MEMO

28-03-2022
639.030 / AB

Onderwerp: Toelichting aanvraag 6548341 / OMV.21.11.00583 (Gevel Beursplein)

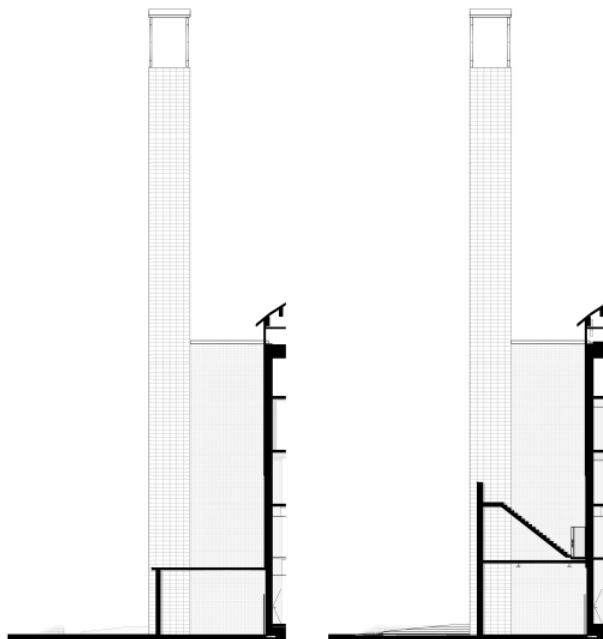
5.8 Is de trap vanuit het café naar het dakterras noodzakelijk? Kan deze verbinding niet op een andere manier worden opgelost? Immers deze (trap)wand neemt een groot deel van de zijgevel van de klokkentoren uit het zicht.

De motivatie is opgenomen op pagina 22 van de ontwerptoelichting: Het dakterras moet in de toekomst voor een deel door café Jules in gebruik worden genomen. Deze trap zorgt voor de benodigde verbinding tussen het café en het dakterras. Daarnaast fungeert de trap als vluchtroute vanaf het dakterras, de klokkentoren in. Ook wordt de combinatie gemaakt met de extra vluchtroute vanuit de beurshal naar de klokkentoren, op eerste verdieping niveau.

De zijgevel van de klokkentoren is in de bestaande situatie niet zichtbaar door de grote winkelplint. In de nieuwe situatie ligt de winkel verder van de klokkentoren af. Het extra vlak dat wordt afgedekt is de driehoekige doorsnede, hieronder aan de rechterzijde weergegeven in de nieuwe toestand, en aanvullend op blad NT-34-16-20-01 in doorsnede G:

Vanuit het gebruik gezien wordt de klokkentoren op eerste en tweede verdieping niveau weer direct getoond: nu is deze vanuit het gebouw niet te zien of ervaren.
